## Rapport de contrôle d'installations électriques à basse et à très basse tension

RÉF. 87/2026/69464/D01:1

DATE DU CONTRÔLE 22/05/2026 (15:59 - 16:29) AGENT VISITEUR Quentin Delhaye  
ADRESSE DU CONTRÔLE Avenue Germinal 23 - 1420 Braine-l'Alleud TYPE DE CONTRÔLE Visite de contrôle vente ancienne installation (8.4.2.)

Croquis de position élémentaire et descriptif sommaire des tableaux

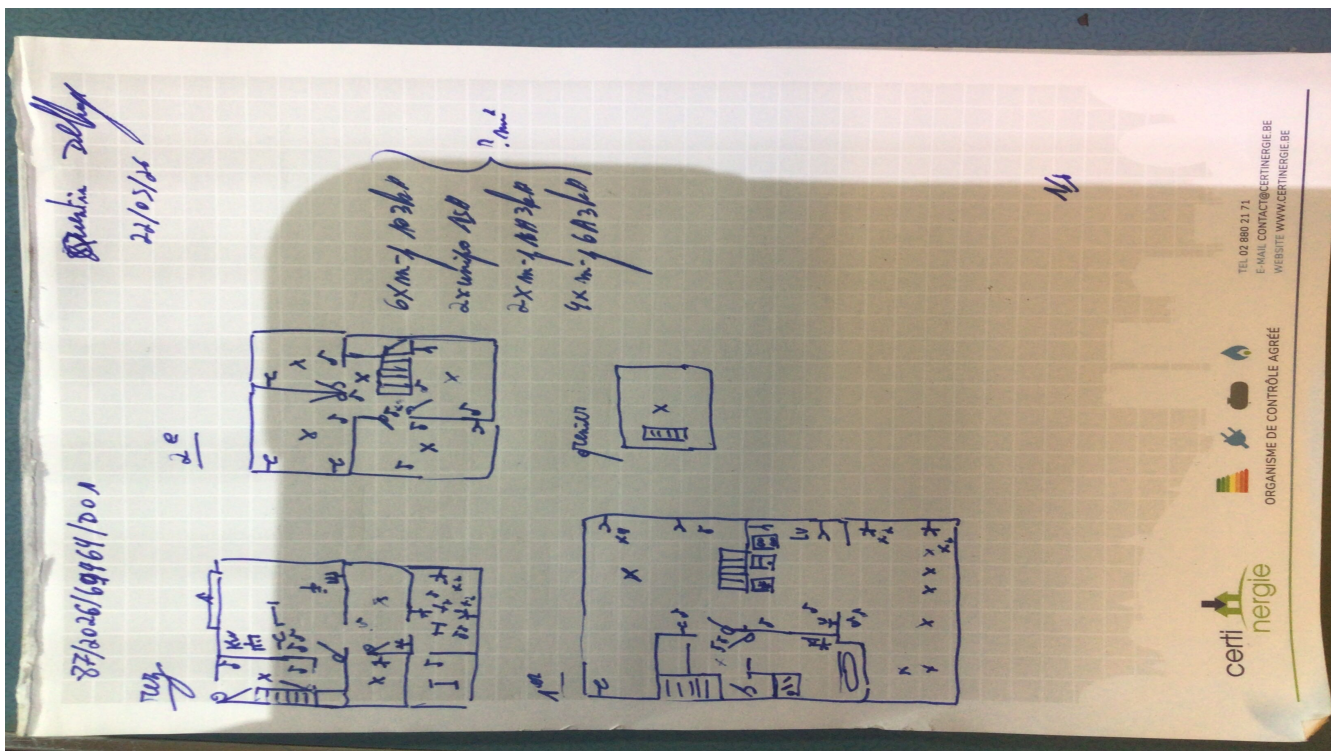
sur base de ce qui est visible et accessible lors du contrôle  
 Note : ces croquis ne remplacent pas les schémas unifilaires et de position réglementaires
